Demande d'examen au cas par cas préalable à la réalisation éventuelle d'une évaluation environnementale

Aménagement du quai ferroviaire n°2 de la gare de Cambo les Bains (64) et amélioration de son accessibilité.

Note complémentaire examen cas par cas
AE/19/209

Plan de projet – mars 2019

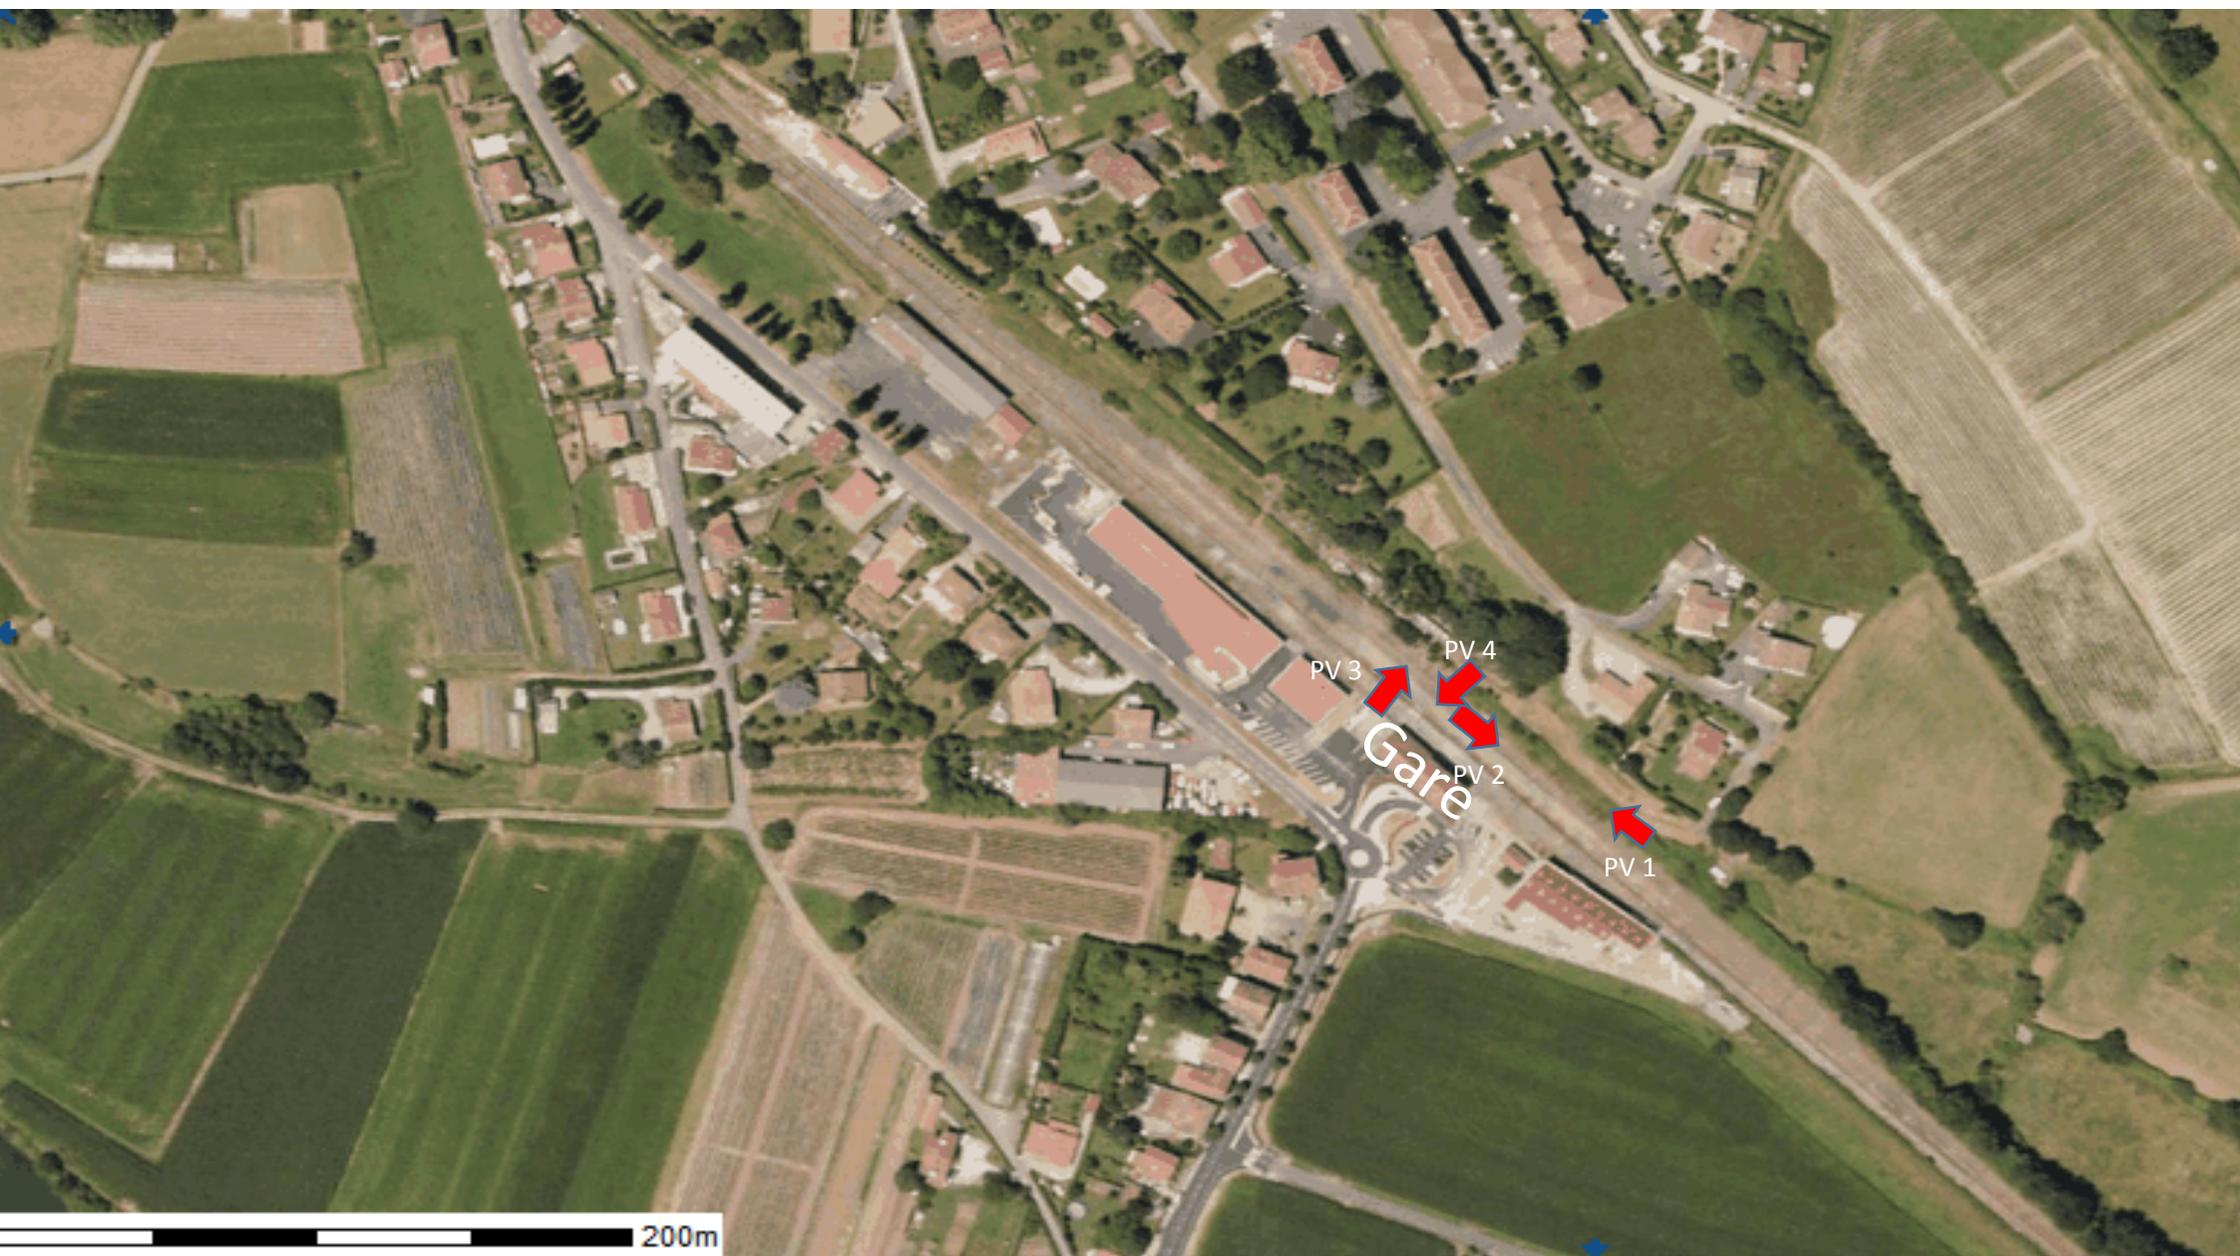
- 3) d'étendre au projet d'ensemble la portée du formulaire de la demande d'examen au cas par cas, ce qui inclut les éventuels autres aménagements ferroviaires, de parkings ou de voiries (plans, dimensions, localisation, nombre de places, etc.), ainsi que les dispositifs de récupération et de traitement des eaux dont la description doit être substantiellement complétée (localisation, dimensions, plans) au titre de l'annexe 4 obligatoirement jointe au formulaire de demande de cas par cas, de fournir le(s) plan(s) du projet prévu, y compris sur l'aménagement du quai n°2 en gare de Cambo-les-Bains, l'annexe fournie à ce titre n'étant pas un plan de projet.

Le plan du projet a été ajouté à l'annexe n°4 en pièce jointe.
